## **Autorité environnementale**

**Avis délibéré de l’Autorité environnementale  
sur la zone d’aménagement concerté du  
« hameau de la Baronne » sur la commune de  
La Gaude (06) – 3<sup>e</sup> avis**

**n°Ae : 2023-53**

Figure 3 : Impacts totaux de la Zac en kg eqCO2/an (source : dossier)

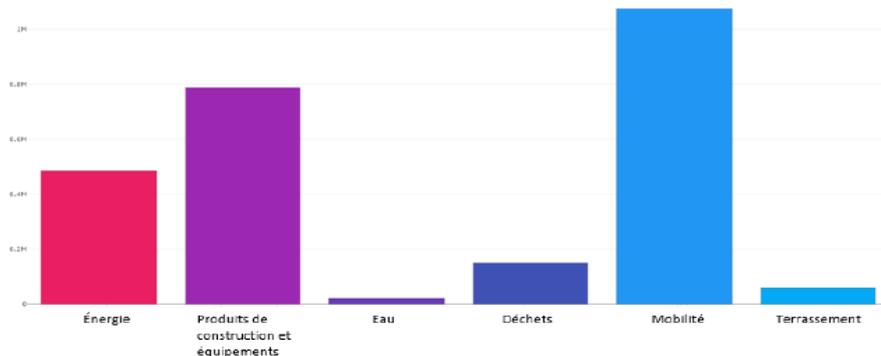
La réponse à la recommandation de l'Ae d'établir le bilan des émissions de gaz à effet de serre du projet témoigne du poids des travaux et des déplacements et besoins en énergie générés par la Zac, sans être assuré du scénario énergétique retenu, ni des références prises pour l'évaluer<sup>16</sup> et sans que des mesures pour davantage les éviter ou les réduire soient présentées à ce stade.

***L'Ae recommande de renforcer les mesures pour éviter ou réduire les émissions de gaz à effet de serre liées au projet.***

<sup>16</sup> Le dossier présente une coquille, évoquant « des taux d'émissions atteignant 276 t CO<sub>2</sub>e/an pour l'eau chaude sanitaire et 149 000 t CO<sub>2</sub>e/an pour le chauffage » quand il faudrait lire probablement 149 t CO<sub>2</sub>e/an pour le chauffage ; en outre une revue de certaines références prises et la mention de leurs sources seraient utiles, comme par exemple le « potentiel de réchauffement climatique par typologie de bâtiment »

Figure 4 : Aléa inondation et vitesses maximales d'écoulement en situation actuelle (source : dossier)

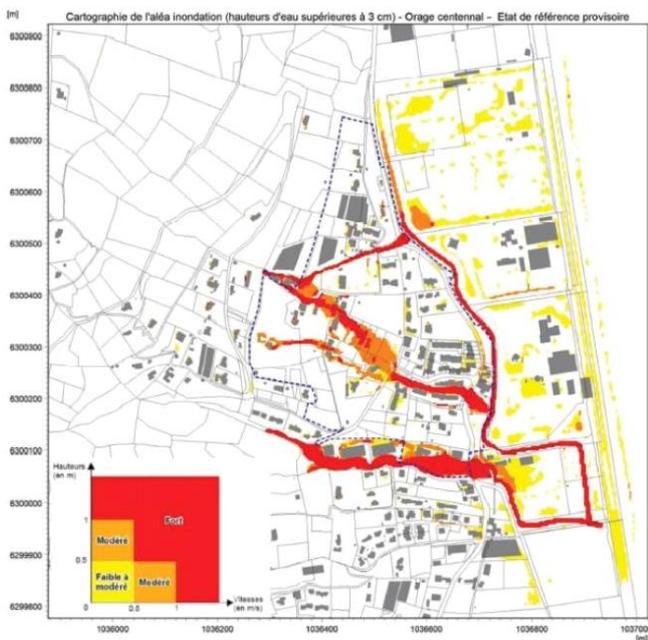
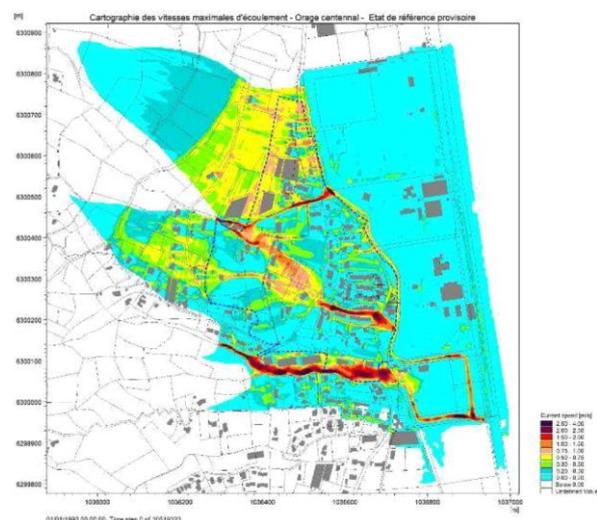
L'aléa inondation par ruissellement avait été étudié sur l'emprise de la Zac. Les zones de débordement ont été cartographiées ; sur la base des hauteurs d'eau et des vitesses maximales d'écoulement pour un orage centennal, les résultats montrent plusieurs zones de concentration des écoulements qui traversent le périmètre de l'opération, puis au niveau des ouvrages drainants dans la plaine (canal des Iscles). Dans ces secteurs, la lame d'eau reste faible (phénomène de ruissellement), majoritairement inférieure à 20 cm, mais les vitesses d'écoulement peuvent être

Le dossier rappelle que les surfaces nouvellement imperméabilisées dans le cadre du projet sont compensées pour une période de retour  $T=30$  ans, en considérant un rejet (capacité d'évacuation des débits de ruissellement) régulé de 30 l/s/ha, conformément au PLUm, et en y associant l'infiltration lorsque les sols en place le permettent. Certains ouvrages actuels de gestion des eaux pluviales (canalisations, noues, dalot) seront redimensionnés afin de réduire le risque d'inondation par ruissellement ; un bassin de 35 m<sup>3</sup> sera créé, ce qui paraît particulièrement faible. Une analyse du comportement des ouvrages projetés pour une période de retour centennale a également été réalisée ; elle montre selon le dossier que les débordements et le risque inondation ne sont pas aggravés. Cette analyse est à produire pour étayer la conclusion rapportée au dossier. Si les modalités d'évaluation de l'aléa inondation actuel sont clairement explicitées, celles de la modélisation de l'aléa en situation projet ne le sont pas, les résultats étant restitués de façon très schématique. Les conclusions en matière de risque, devant logiquement prendre en compte l'augmentation de la population exposée sur le secteur, ne sont pas étayées.

***L'Ae recommande de préciser les hypothèses de la modélisation de l'aléa inondation en situation projet, de joindre au dossier l'ensemble des résultats de cette étude et d'expliquer les conclusions qui en sont tirées en matière de risque d'inondation et au préalable d'exposition des populations.***

**Figure 5 : Localisation (en violet) des zones dont la prospection n'a pas été possible en 2019 (source : dossier)**

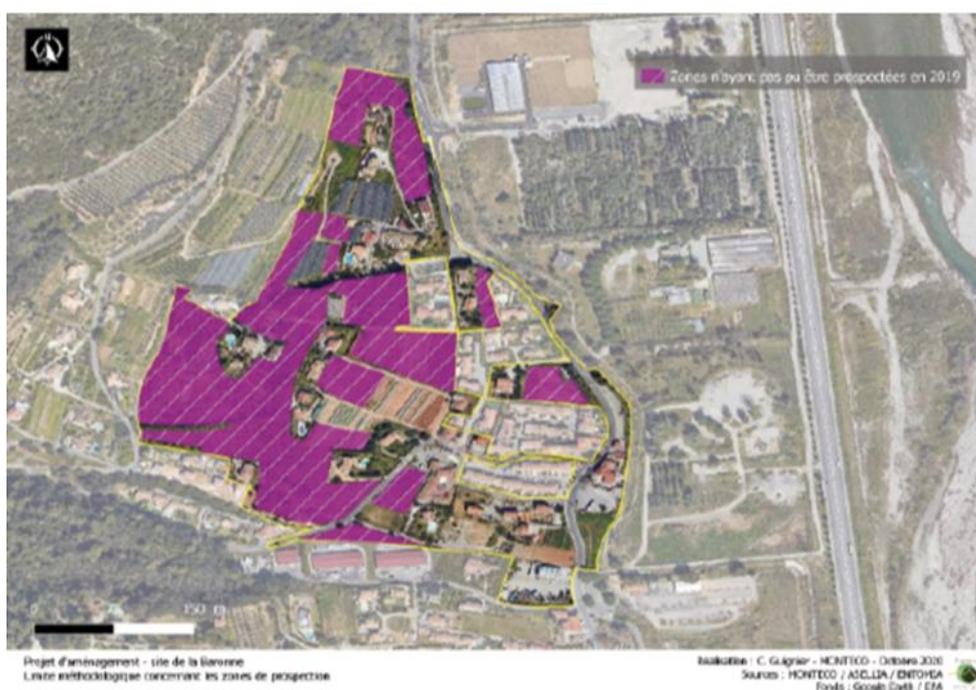
La demande de dérogation relative aux espèces protégées datée de 2023 retrace l'ensemble des conditions de réalisation des inventaires, depuis 2017 et jusqu'en 2021, notamment sur les zones peu ou non accessibles en 2019–2020 qui représentaient une part significative de la surface de la Zac. S'il apparaît que les inventaires complémentaires ont tous été réalisés sur seulement deux journées en mai et juillet 2021, toutes espèces et surfaces confondues, il semble que les expertises réunies aient suffi à effectuer les relevés nécessaires (pas de compléments pour les chauves-souris). Des éléments bibliographiques gagneraient toutefois à être mis à jour comme par exemple la référence à la base de données [Silene](#) flore (datée du 09/10/2020).
